## 改善箇所説明図

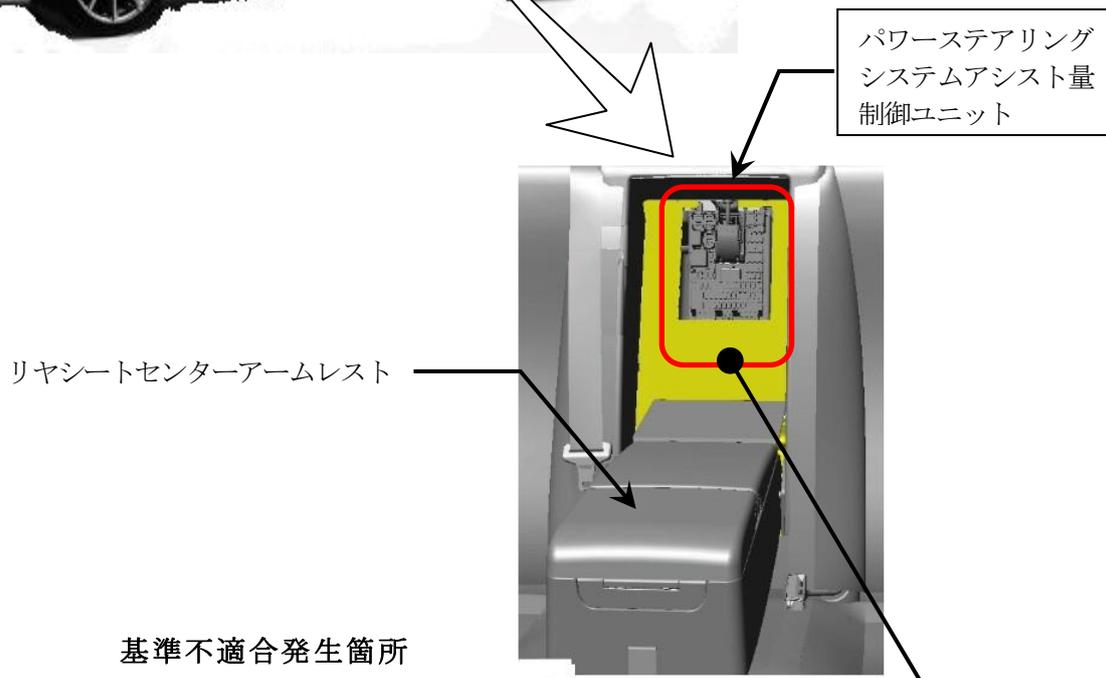
速度感応式パワーステアリングシステムの回路短絡検知ソフトウェアが不適切なため、走行中に回路短絡の誤検知が発生し、パワーステアリングのアシスト量が高速走行用の低アシスト量に固定され、ステアリング操作が困難になるおそれがある。

全車両、回路短絡検知ソフトウェアを対策ソフトウェアに変更する。

識別：左側後ドアヒンジ取り付けボルトに白ペイントを塗布する。
